柏崎刈羽原子力発電所3号機

新潟県中越沖地震後の設備健全性に係る
点検・評価状況について
(排気筒基礎杭に関するコメント回答)

平成22年12月3日

東京電力

■ 3号機排気筒基礎杭の点検結果（杭頭部）

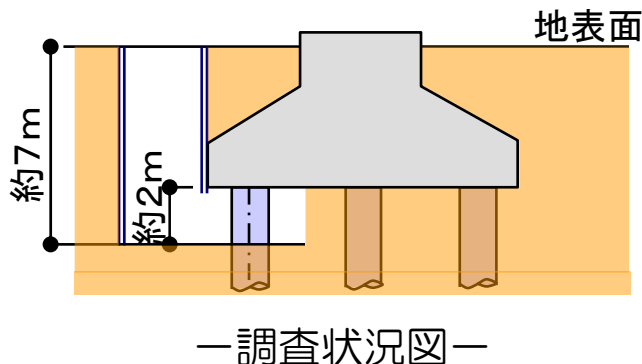
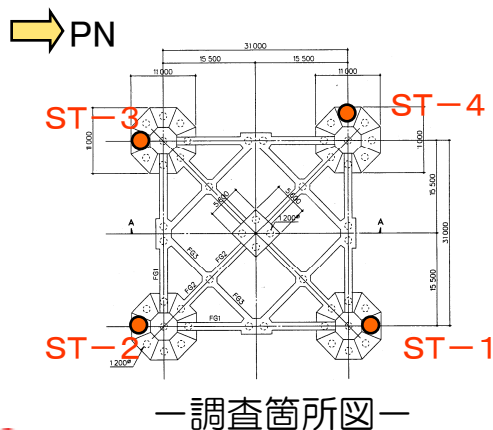
- 基礎杭に確認されたひび割れの評価について、日本建築防災協会「復旧技術指針」※¹における記載を確認すること。
- ひび割れが確認された基礎杭の補修方法を示すこと。

- 杭頭部において、ひび割れの発生は確認されたが、剥離・剥落および鉄筋が見えるひび割れは生じていないことが確認された。

- 杭頭部に幅2.0mmのひび割れが確認された基礎杭については、損傷パターンにあてはめると、剥離・剥落による断面欠損がなく、支持性能への影響がないと考えられるため、損傷度Ⅱと判断した。
 - 杭頭部の点検を実施した以外の杭については、同程度の損傷が想定される。
 - 「点検・評価計画書」による評価では、損傷度Ⅱであるため、対策不要と判断した。
 - 「復旧技術指針」において損傷度Ⅲ以下の基礎杭における復旧の目的は「耐久性回復」である。したがって、念のため、基礎杭に対して、鉄筋腐食に対する耐久性確保の対策を以下のとおり実施した。
- ① 基礎杭については、杭基礎周辺の地盤改良により、杭周辺をアルカリ性の環境とし、鉄筋腐食に対する耐久性を確保した。
 - ② 点検により確認されたひび割れについては、念のためエポキシ樹脂注入等によるひび割れ補修を実施した。

地震応答解析から求まる杭頭付近の応答軸力～曲げモーメント関係（EW方向）

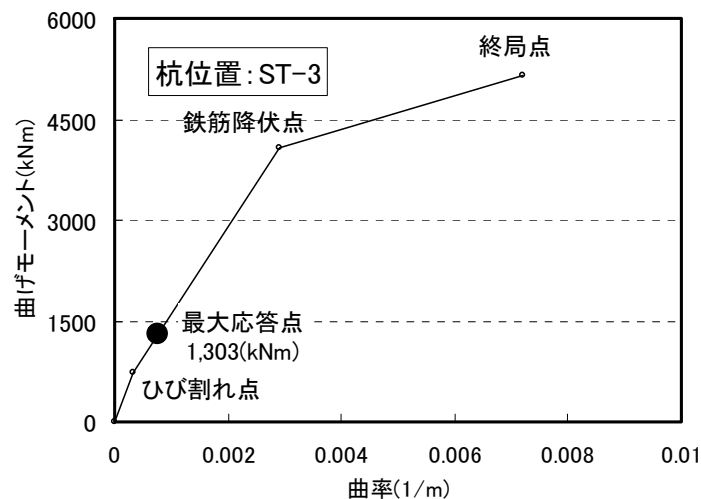
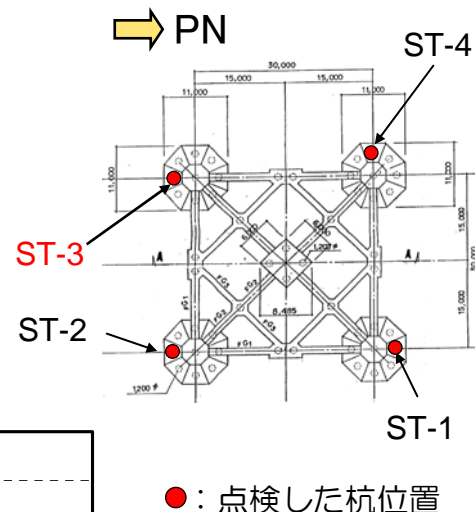
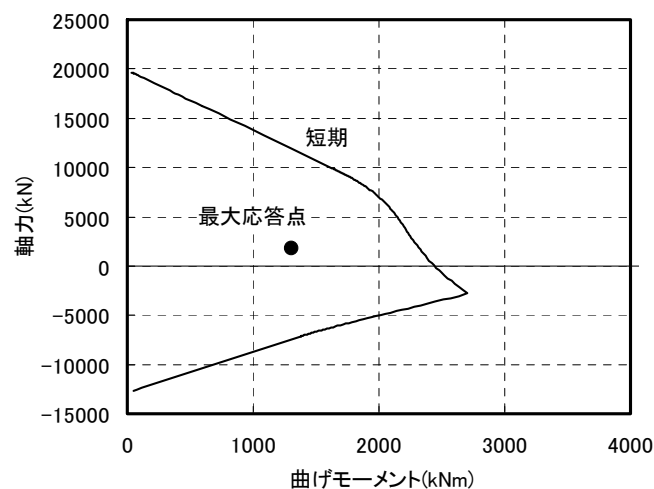
杭頭にひび割れが確認された杭のうち、地震応答解析から求めた杭（ST-3）の応答曲げモーメントおよび応答軸力を曲げモーメント-曲率(M- ϕ)関係図と軸力-曲げモーメント相関図に応答点をプロットして下図に示す。

なお、他の位置の杭も同程度の応答結果であることを確認している。
